**SUAP pratica n.03716190230-09042021-1105 - SUAP 4332 - 03716190230 IMMOBIL TRE NUOVO P.U.A. "CA' DELLA GUARDIA" LUNGO LA S.R. 11 IN LOCALITA' COLOMBA.**

**Codice Pratica:** RCI 2021/108

### **PARERE DI COMPETENZA IDRAULICA**

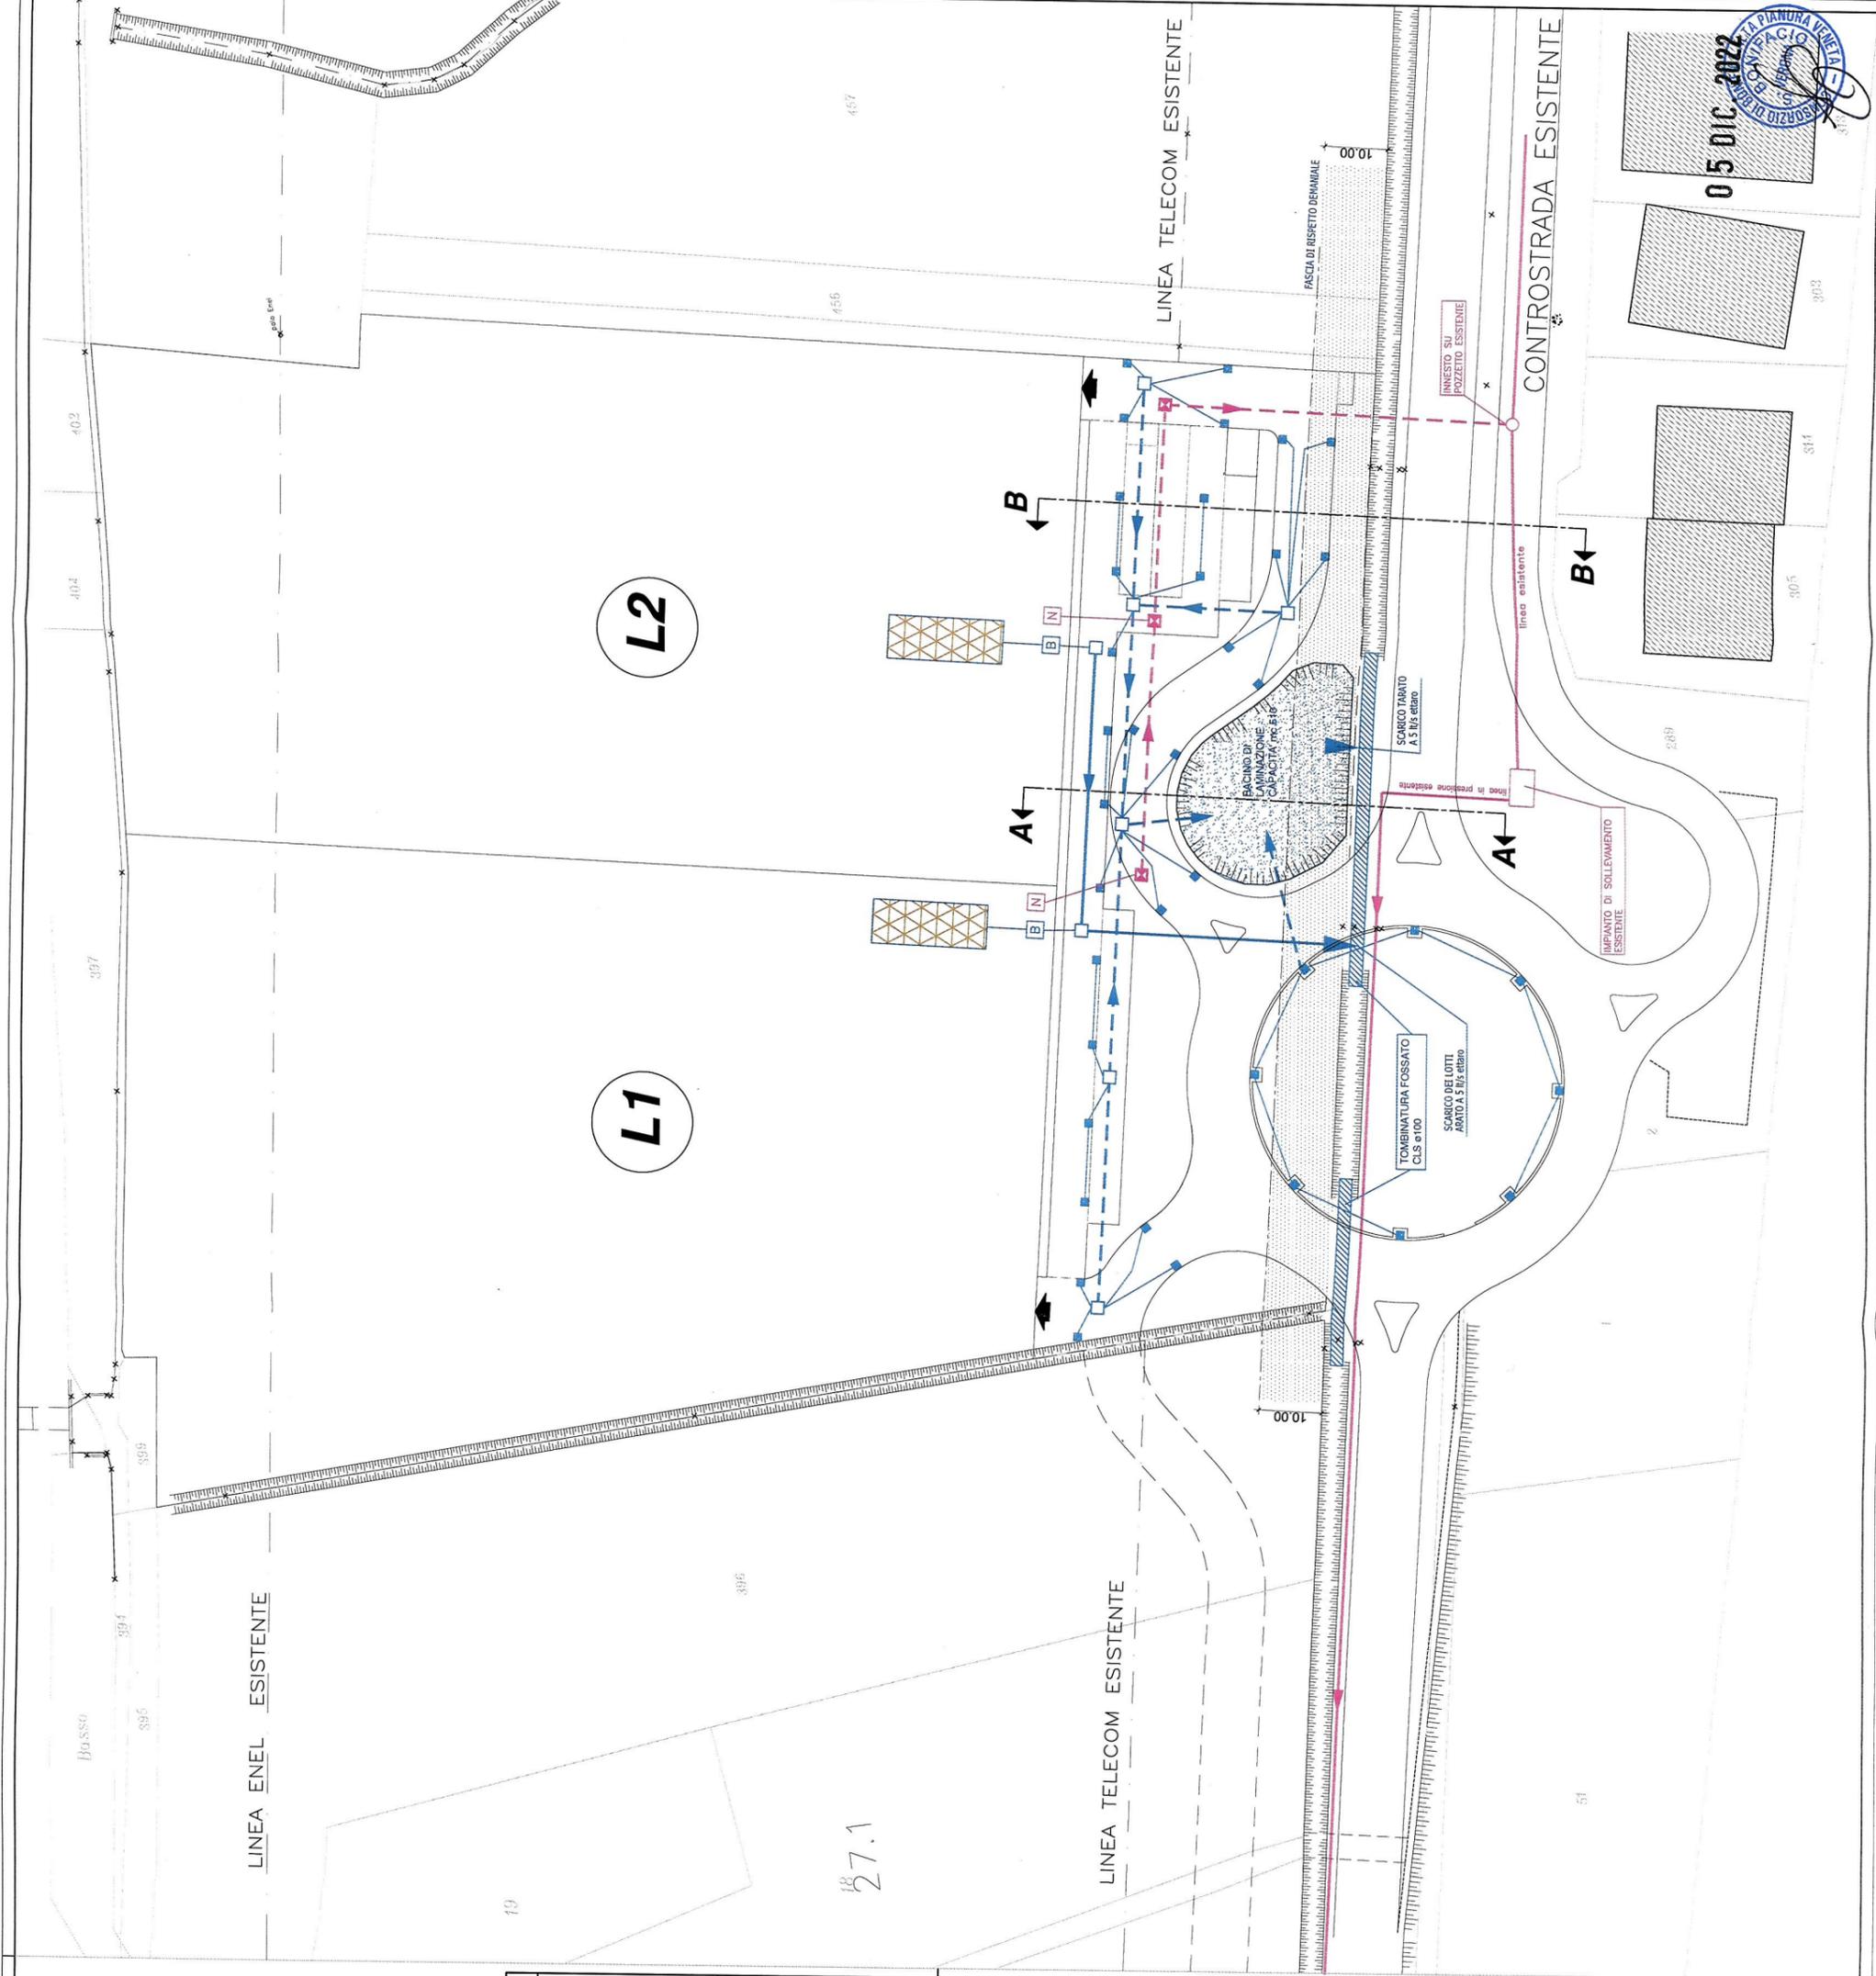
1. **Per quanto concerne le due lottizzazioni adiacenti all'area studiata nel presente parere (superficie di 7087 mq per "opere di urbanizzazione"), al fine dell'ottenimento del permesso di costruire, lo scrivente dovrà emettere un nuovo parere a seguito di presentazione di apposita domanda di valutazione di compatibilità idraulica;** gli scarichi derivanti dalle opere di mitigazione dei lotti 1 e 2 non potranno in ogni caso convogliare nel bacino di laminazione creato per le opere urbanistiche ma dovranno dotarsi di scarico diretto in corso d'acqua mantenendo un coefficiente idrometrico non superiore al valore di 5 l/s per ettaro;

2. Le aree depresse (adibite ad invaso) temporaneamente sommergibili, dotate di arginature atte a delimitare l'area oggetto di sommersione, devono dotarsi di manufatto di scarico (verso il ricettore finale). Esse dovranno essere provviste di vie di deflusso dell'acqua per garantire lo scolo ed eliminare possibilità di ristagno. L'area medesima dovrà rispettare una naturalità ambientale attraverso variazioni altimetriche della morfologia dell'invaso medesimo; le scarpate in terra dovranno essere:  $n=y/x=2/3$ ; il fondo della vasca d'invaso deve avere una pendenza minima pari allo 0,1% verso lo sbocco dello scarico al fine di assicurare il completo svuotamento dell'area, del vano e delle tubazioni. La quota di fondo dell'invaso deve essere pari alla quota del pelo libero medio di magra del ricettore per permettere allo scarico di fondo di rilasciare la portata accumulata alla fine dell'evento piovoso; è sempre preferibile che lo svuotamento degli invasi avvenga in maniera naturale (tramite scarichi di fondo) senza l'ausilio di sistemi di pompaggio; la manutenzione ordinaria e straordinaria di tutte le opere idrauliche previste non compete allo scrivente Consorzio;

6. stante l'esigenza di garantire l'operatività degli enti preposti per gli interventi manutentori con mezzi d'opera, dovrà essere garantita **una fascia di rispetto di 10 m dal ciglio del corso d'acqua**; in fregio ai corsi d'acqua pubblici di competenza consortile non potranno essere eseguiti lavori o collocate essenze arbustive per una distanza di 5 m dal ciglio del canale; per eventuali deroghe alle distanze dovrà pervenire allo scrivente domanda di "autorizzazione idraulica"; **ove vi sia occupazione demaniale (ponti, attraversamenti con sottoservizi, scarichi, ecc...)** dovrà pervenire domanda di "concessione idraulica", ai sensi del R.D. 368/1904 e R.D. 523/1904, compilando l'apposito modulo scaricabile dal sito internet del Consorzio (Ufficio Concessioni).
